WZP.271.1.99.2020.JM

Dotyczy: postępowania o udzielenie zamówienia publicznego pn: „**Przebudowa, rozbudowa i zmiana sposobu użytkowania południowego skrzydła segmentu Szkoły Podstawowej nr 3 na potrzeby Poradni Psychologiczno- Pedagogicznej nr 1 wraz z infrastrukturą techniczną**”.

Zamawiający – Gmina – Miasto Płock, na podstawie art. 38 ust. 1 ustawy Prawo zamówień publicznych(t.j Dz. U z 2019 r., poz. 1843 ze zm) udziela odpowiedzi na zapytanie nr 2 i 3 oraz na podstawie art. 38 ust. 4 Pzp dokonuje zmiany treści siwz.

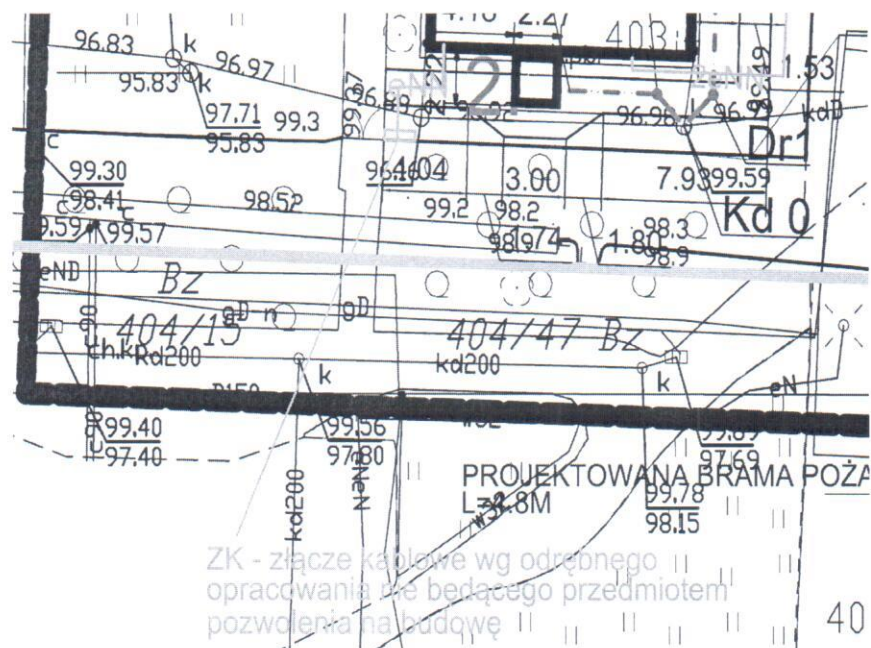
5. W którym miejscu będzie zlokalizowane nowe złącze kablowe - brak informacji na rysunku PZT

Odp.5

Jak poniżej, załączamy także plik pdf

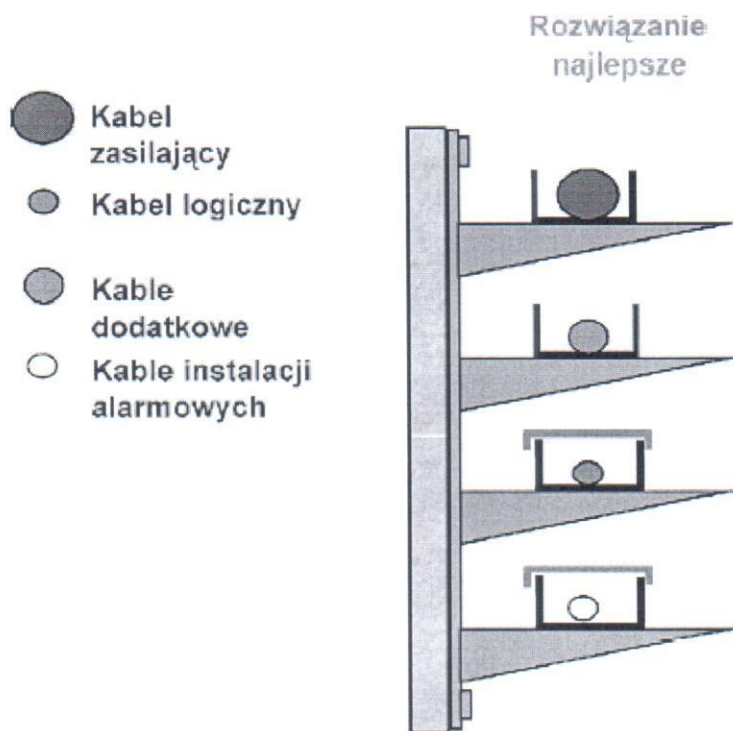
- 6) W dokumentacji wskazano na potrzebę montażu pokryw na drabinkach kablowych. Proszę o potwierdzenie.

Odp. 6

Tak, dla zapewnienia bezpieczeństwa elektromagnetycznego.
